Funktionsrätt
Åland

Kartläggning av Högskolan på Åland Norra

Introduktion

Vägen till entrén

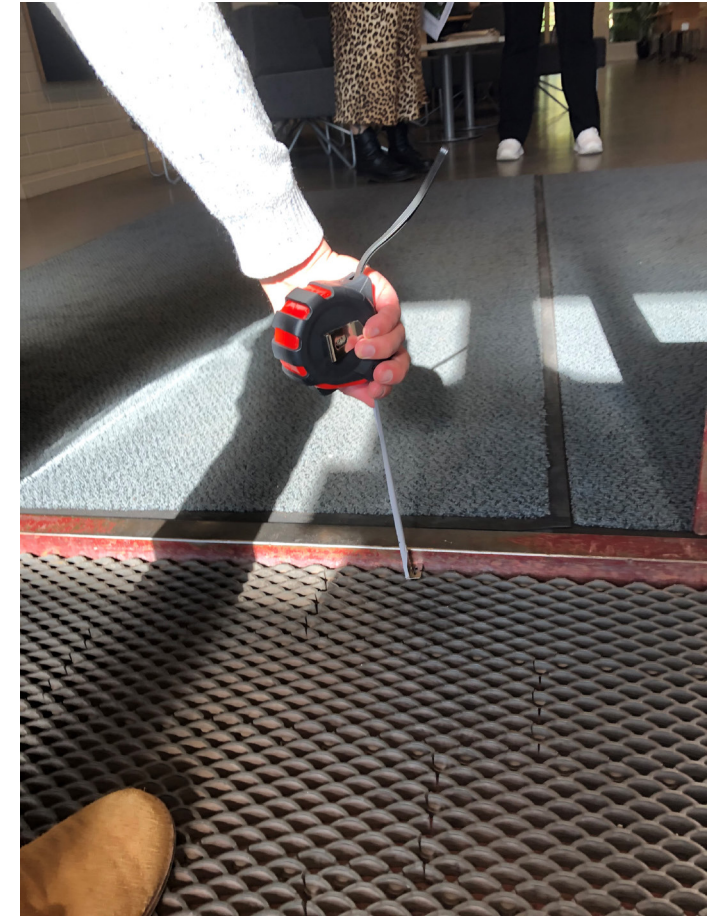
Den automatiska dörröppnaren hålls öppen i 15 sekunder, vi rekommenderar att den ska hålla dörren öppen i minst 25 sekunder för att undvika kollisioner.

Vändytan framför dörrarna är för liten då den uppnår endast en diameter på 120 cm.

Tröskeln vid entrén är hög, den bör avfasas eller vara lägre.

Utstickande föremål bör alltid kontrastmarkeras.
